一日立マイクロコンピュータ技術情報

題 目	H8/500シリーズ小型エバボード ユーザーズマニュアル記載事項の訂正		発行番号	TN— EML-007A	
			分類	1. 仕様変更 ② ドキュメント訂正追加等 3. 使用上の注意事項	
適用 製品	HS5348SEB01H HS5328SEB01H HS5208SEB01H	対象ロット等	関連資料	H8/500シリーズ小型エバボード ユーザーズマニュアル ADJ-702-160(O)	有効期限
		全ロット			永年

図3.6 H8/500シリーズ小型エバボード実装図

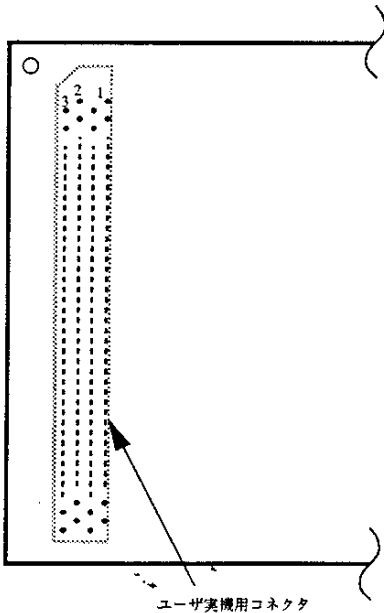
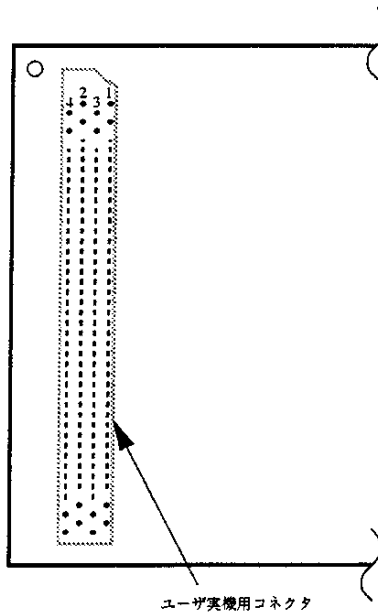
1. ユーザーズマニュアル (P.19) 訂正 ユーザ実機用コネクタのピンNo.列を訂正
